Mission régionale d'autorité environnementale

**Avis délibéré de la mission régionale  
d'autorité environnementale  
Hauts-de-France  
sur le projet de parc éolien des QUINTEFEUILLES  
sur les communes de  
CAGNICOURT, HAUCOURT et VILLERS-LEZ-CAGNICOURT  
(62)**

n°MRAe 2018 - 3146

carte de présentation du projet (source : note non technique)

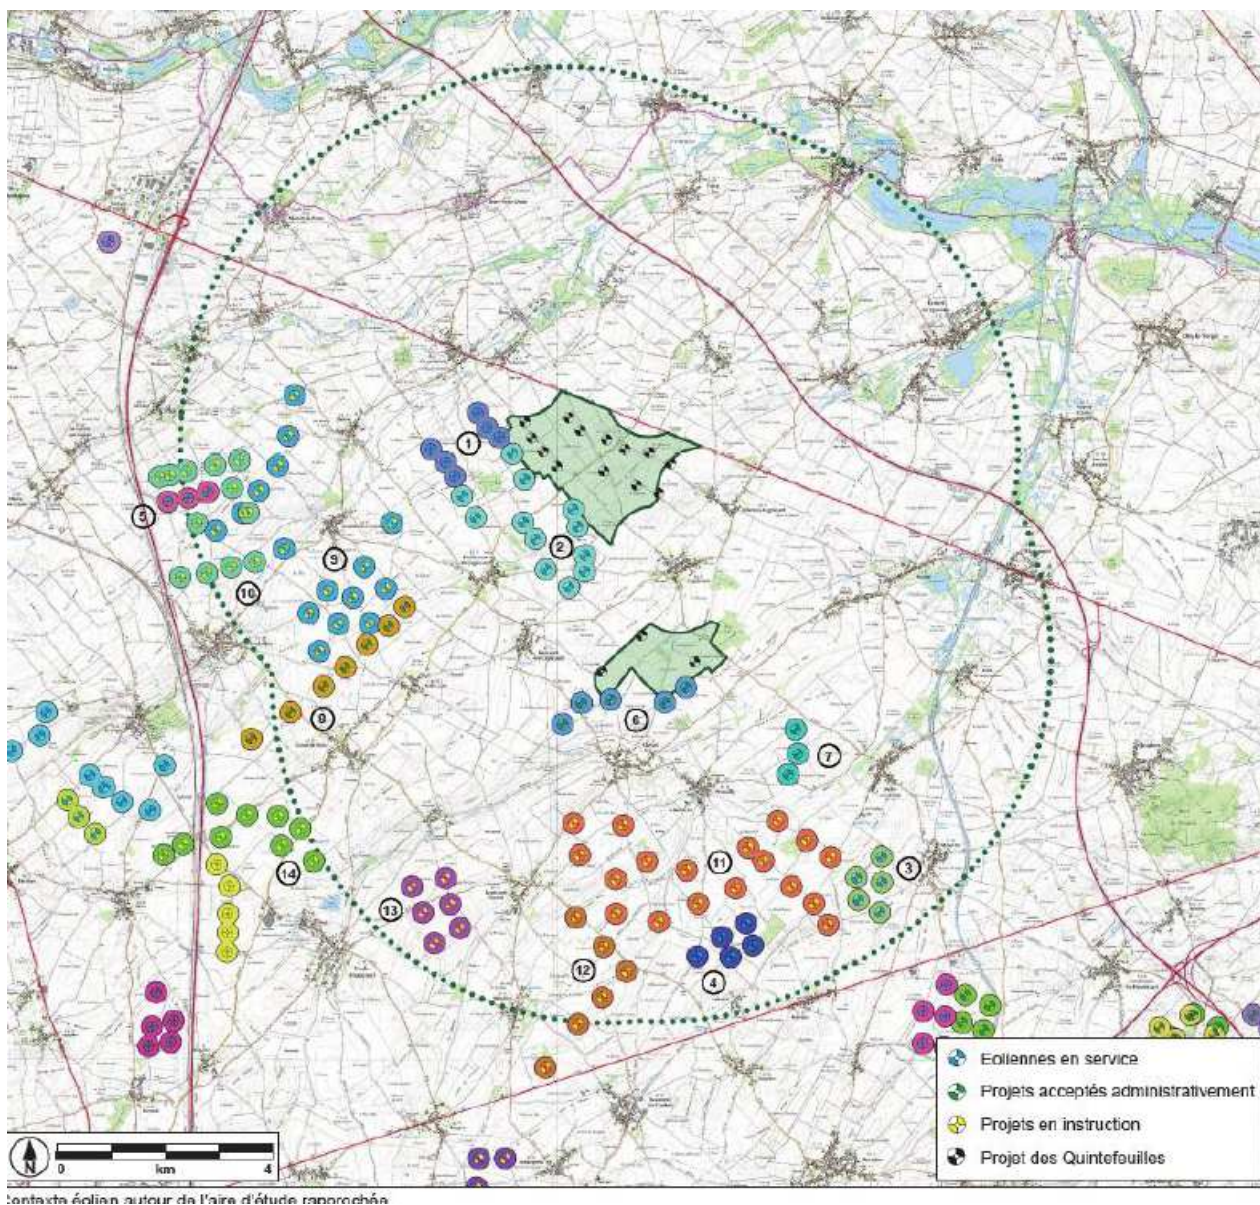
Le parc, situé entre Cambrai et Arras dans des espaces agricoles se compose de deux ensembles d'éoliennes, un au nord de 13 éoliennes et un au sud de 3 éoliennes. Il s'implante à proximité du parc éolien en service de la Plaine d'Artois de 18 éoliennes.
